VOLVO

VERKSTADS- MEDDELANDE

FLOTTÖRHUS-
PLUGG
Zenith-Stromberg
förgasare B20, B30

57

VOLVO
112 095

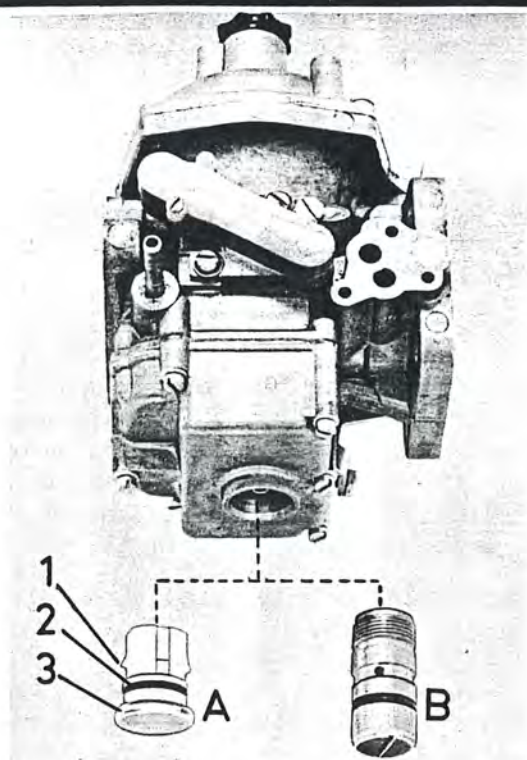
På Zenith-Stromberg förgasare har flottörhuspluggen av metall ersatts av en i plastutförande, se A bilden.

Vid ingrepp i förgasaren, där flottörhuspluggen i plast demonteras, får denna ej återmonteras. En ny plastplugg måste användas för att säkerställa pluggens infästning i flottörhuset.

Plastpluggen demonteras genom att med en mejsel, mellan flottörhuslock och pluggansats, bända ut den.

Vid monteringen, tryck in pluggen ordentligt så att hakarna (1), hakar fast om hålkanten på insidan av flottörhuslocket.

Den centrering av flottörhuslocket som är nödvändig med den tidigare pluggen, är ej erforderlig med den nya pluggen.
